PROCES-VERBAAL VAN GELIJKVORMIGHEIDSONDERZOEK EN/OF CONTROLEBEZOEK VAN EEN ELEKTRISCHE LAAGSPANNINGSINSTALLATIE

Naam, voornaam: Van Aken Michael
Adres: Nonnyen Fabriekspark
Post nr. + Stad: 9800 Merelbeke 7.2
Tel.: 1

VERSLAG NR. 175/100125/01

ADRES INSTALLATIE: KON. PABLOLAPARK 72
9820 MERELBEKE

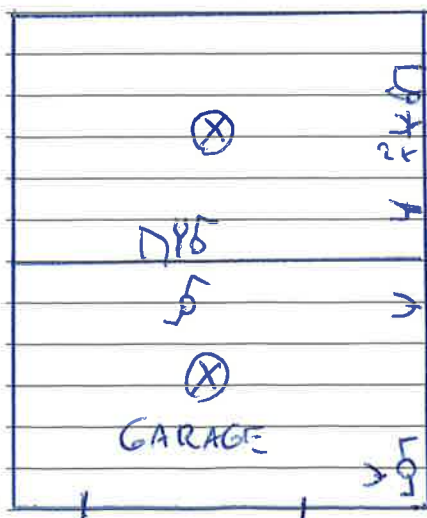
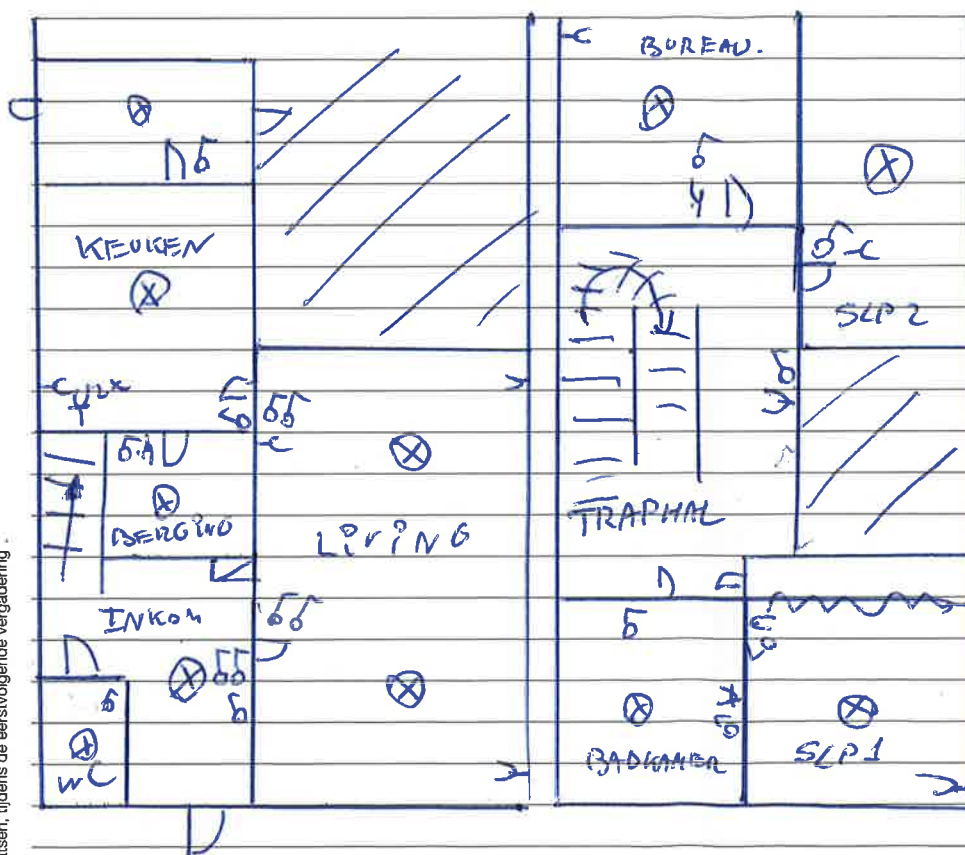
SITUATIEPLAN MOGELIJK ONVOLLEDIG
